Opinia

**zespołu roboczego ds. oceny prognozowanego wpływu na środowisko przedsięwzięcia
polegającego na wydobywaniu węgla brunatnego i kopalin towarzyszących ze złoża
Ościsłowo, zlokalizowanego na terenie gmin Wilczyn, Skulsk i Ślesin**

Regionalny Dyrektor Ochrony Środowiska prowadzi postępowanie dotyczące wniosku Wójta Gminy Wilczyn z dnia 3 lutego 2014 r. w sprawie uzgodnienia warunków realizacji przedsięwzięcia polegającego na wydobywaniu węgla brunatnego i kopalin towarzyszących ze złoża Ościsłowo, zlokalizowanego na terenie gmin Wilczyn, Skulsk i Ślesin.

Wnioskodawca: PAK Kopalnia Węgla Brunatnego S.A., ul. 600-lecia 9, 62-540 Kleczew.

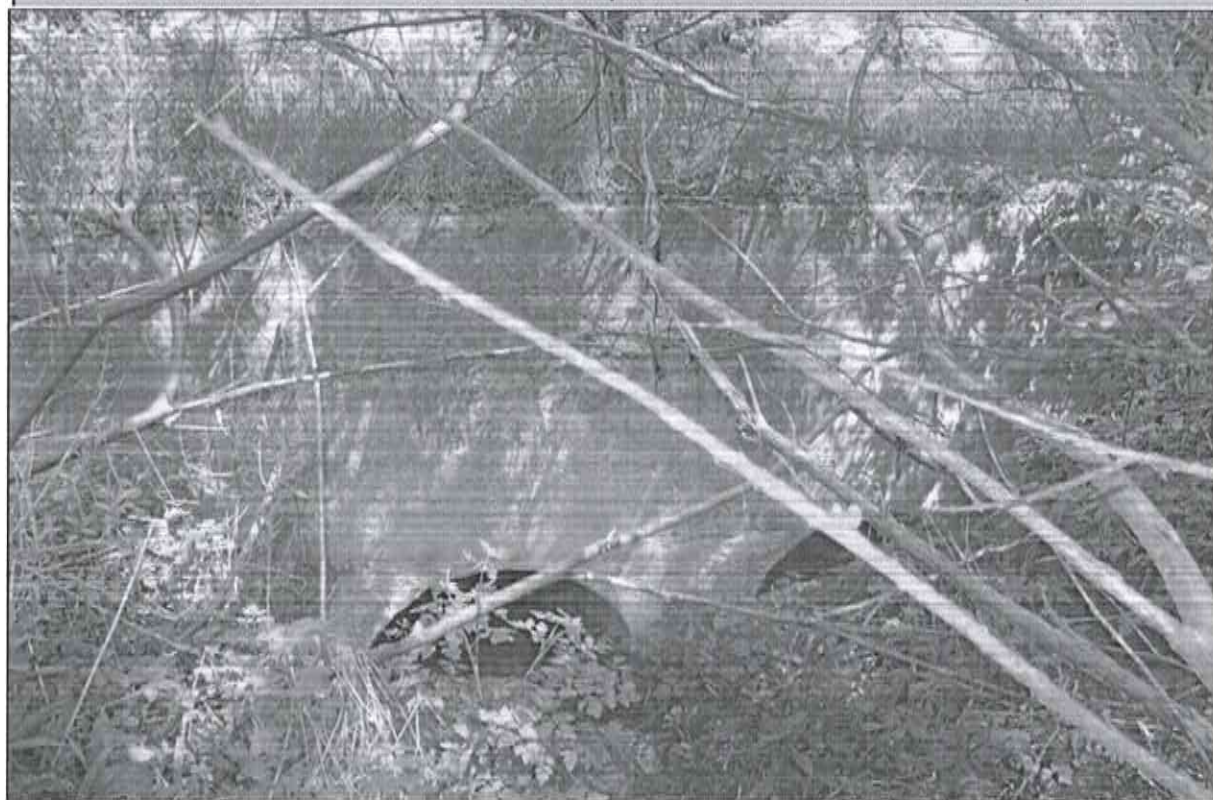
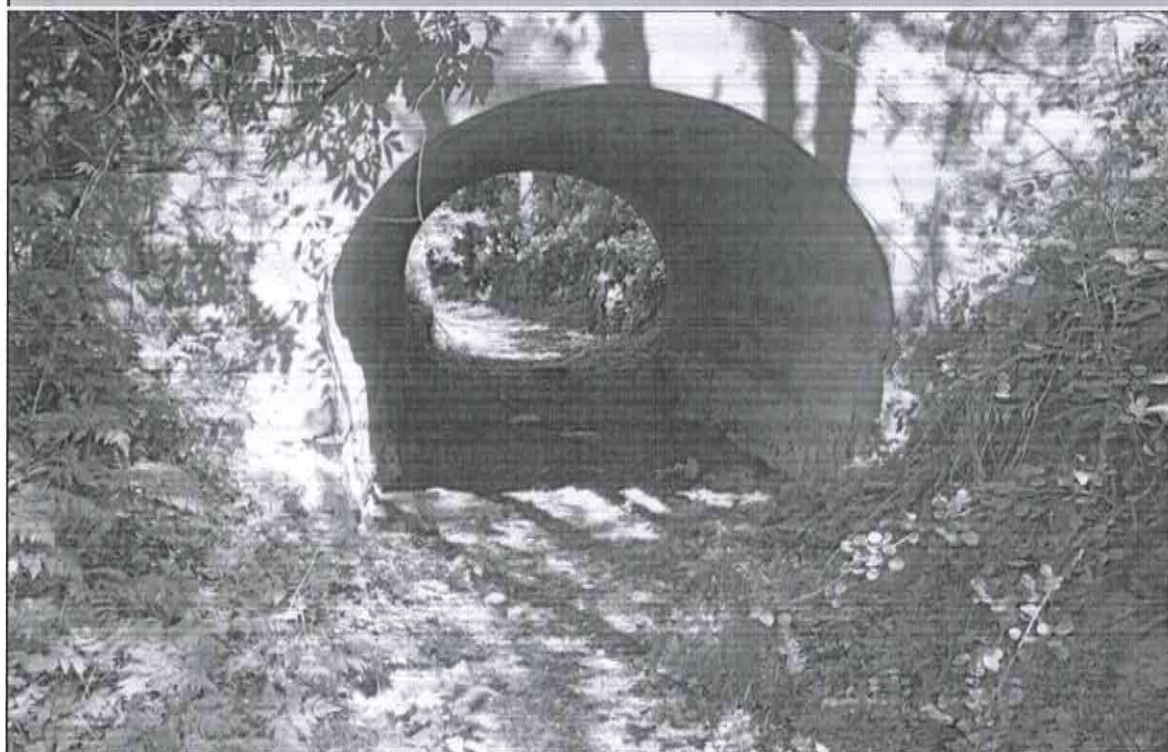
Jeziora te położone są w zlewni Kanału Ostrowo-Gopło, który wpływa do zachodniej odnogi jeziora Gopło. W stanie naturalnym, przed działalnością górnictwem na odkrywkach Kazimierz i Józwin, jeziora te posiadały naturalne połączenia (cieki) i woda odpływała z nich Kanałem Ostrowo-Gopło w kierunku północnym i dalej wschodnim do jeziora Gopło. W miarę postępu robót górniczych, w szczególności na odkrywce Józwin IIB, połączenia te zostały przerywane na skutek dużego obniżenia się zwierciadła wody w tych jeziorach. Miejsca połączeń (w obecnym stanie) ilustrują poniższe zdjęcia:

Przepust D:100 cm na cieku łączącym jez. Budzislawskie z jez. Suszewskim; dno od WG ok. 99,16 m n.p.m.; od WD ok. 98,52 m n.p.m.

Przepust na cieku łączącym jez. Wilczyńskie z jez. Kownackim;
2 x D:90 cm; dno ok. 98,60 m n.p.m.

Przepust 2 x D:100 cm pomiędzy jez. Suszewskim i jez. Kownackim;
dno od WG ok. 98,20 m n.p.m. ; od WD ok. 98,05 m n.p.m.

Przepust na cieku łączącym jez. Kownackie z jez. Ostrowskim;
dno ok. 97,62 m n.p.m.

Lokalizację połączeń jezior na tle układu hydrograficznego ilustruje poniższy plan.

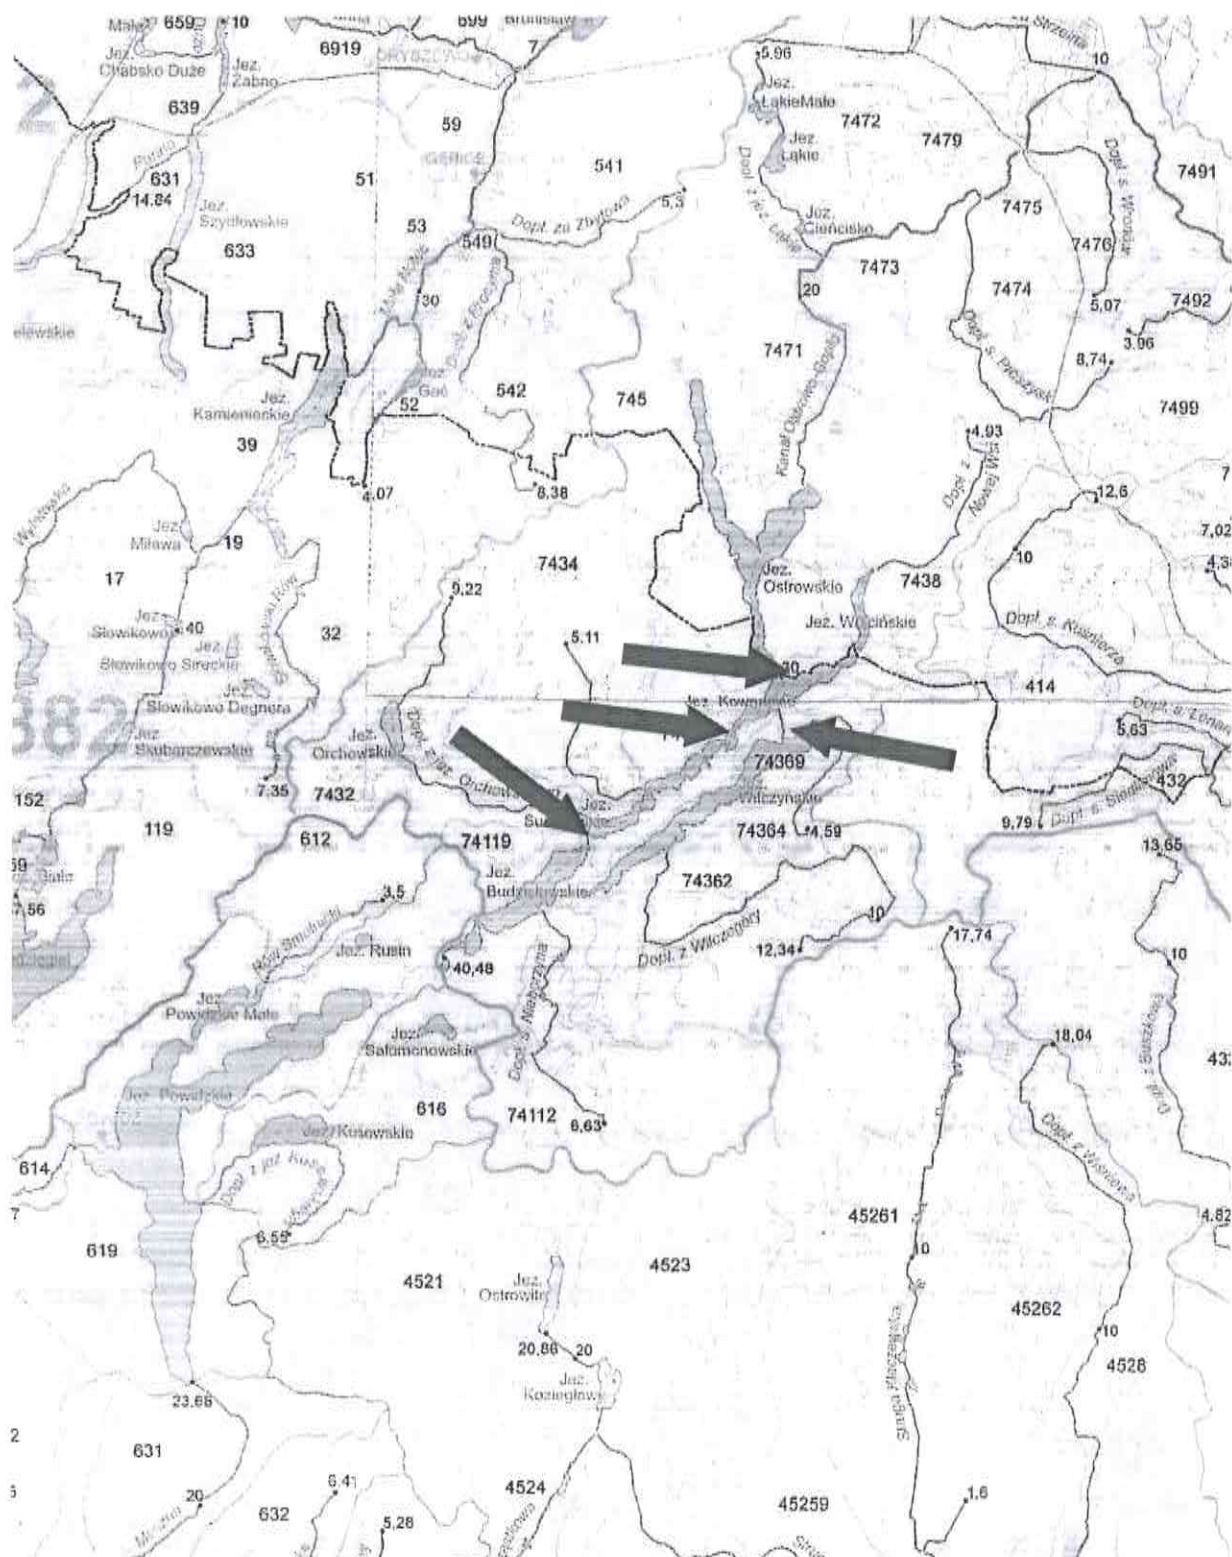
W wyniku silnej presji lokalnych samorządów, opierającej się o wykonane przez prof. P. Ilnickiego opracowanie dot. przyczyn obniżania się zwierciadła wody w tych jeziorach, podjęto inicjatywę ich zasilania wodami z odwodnienia wgłębnego odkrywki Józwin IIB. Na etapie rozważań sposobu i efektu zasilania jezior ścierały się dwie koncepcje; prof. P. Ilnickiego oraz koncepcja sugerowana przez RZGW w Poznaniu. Pierwsza, prof. P. Ilnickiego, zakładała odtworzenie poziomów wody w jeziorach odnotowanych w 1965 r. (A. Choiński), druga zaś lansowała poziomy ok. 1 m niższe, które nawiązują do powstałej infrastruktury rekreacyjnej przy jeziorach oraz uwzględniają podstawowe wymagania środowiskowe, w tym możliwość odtworzenia historycznych połączeń jezior.

Jezioro	Poziom wody z 1965 r.	Poziom wody sugerowany
Budzisławskie	99,40	98,40
Wilczyńskie	99,20	98,20
Suszewskie	99,00	98,20
Kownacko-Wójcińskie	98,90	97,80
Ostrowskie	98,90	97,80

Śluza Morzysław – na pierwszym planie zamknięte wrota żeglugowe, na drugim planie całkowicie otwarte wrota p. powodziowe.

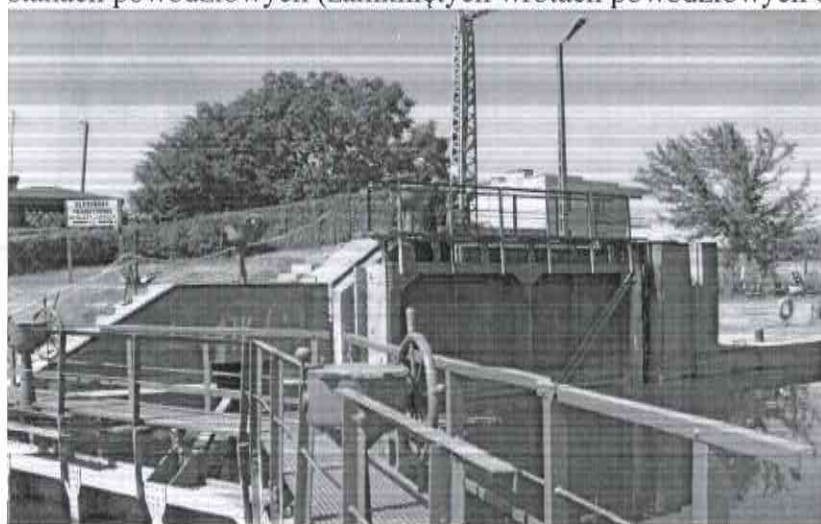
KŚ, występuje zwiększone parowanie wody (osiągające 1200 mm/rok), które powoduje znaczne niedobory wody. Niedobory te uzupełniane są zasobami z rzeki Warty poprzez pompownie w Morzysławiu i Pątnowie. W 2003 r. w okresie letnim odnotowano rekordowy niedobór wody w ilości 16,37 mln m³, który został pokryty zasobami wody z rzeki Warty (przepompowany z Warty). W 2003 r. na niedobory złożyły się niekorzystne warunki meteorologiczne oraz początek napełniania zbiornika końcowego odkrywki Pątnów. W kolejnych latach (po 2004-2006) skala letnich niedoborów wody na stanowisku szczytowym KŚ była mniejsza, z uwagi na korzystniejsze warunki meteorologiczne oraz stopniowe wypełnianie się zbiornika końcowego odkrywki Pątnów. Niedobory letnie są stałym elementem gospodarki wodnej na szczytowym stanowisku KŚ i są zabezpieczone przez zmodernizowane w latach 2005-2007 pompownie w Morzysławiu i Pątnowie. Obecnie ww. pompownie mają wydatek po ok. 7,2 m³/s i w pełni zabezpieczają potrzeby wodne tego obszaru gospodarczego, po warunkiem skoordynowanej gospodarki wodnej na zbiorniku Jeziorsko. Zgoła odmienna sytuacja występuje natomiast w okresie zimowym, w którym często występuje nadmiar wody na szczytowym stanowisku KŚ. Nadmiar ten może być odprowadzany poprzez jaz Gawrony w kierunku Gopła. Często jednak jezioro Gopło osiągało w tym czasie stan maksymalny i zrzuty wody powodowały liczne podtopienia w rejonie Gopła i poniżej. Sytuacja pogorszyła się z początkiem odwadniania odkrywki Tomisławice, z której wody odprowadzane są do jeziora Gopło. W latach 2008-2010 RZGW w Poznaniu podjęło starania o wybudowanie pompowni „odwrotnej” w Morzysławiu, umożliwiającej zrzut nadmiaru wody ze szczytowego stanowiska KŚ w kierunku Warty, zamiast w kierunku Gopła. Inicjatywa doczekała się realizacji w 2012 r. i obecnie w kierunku Warty można odprowadzać ok. 1,4 m³/s (strzałka czerwona na schemacie). Obecnie woda ze stanowiska szczytowego może być spuszczana grawitacyjnie poprzez śluzę Pątnów (motylki we wrotach górnych śluzy o wydatku ok. 1,4 m³/s) na stanowisko pośrednie (pomiędzy Pątnowem i Morzysławiem) i dalej za pomocą pompowni odwrotnej w Morzysławiu w kierunku Warty. Należy podkreślić, że pompownia odwrotna zapewnia przerzut wody do Warty nawet przy stanach powodziowych (zamkniętych wrotach powodziowych od strony Warty).

W kierunkach zrzutu wód kopalnianych z odkrywki Ościsłowo należy uwzględnić zrzut wody do jeziora Ślesińskiego w ilości uwzględniającej ubytki wody (drenaż odkrywki ok. 0,5 m³/s) oraz w ilości uwzględniającej możliwość przerzutu nadmiaru wody do Warty (ok. 1,4 m³/s) w sytuacji braku możliwości skierowania nadmiaru wody w kierunku Gopła.
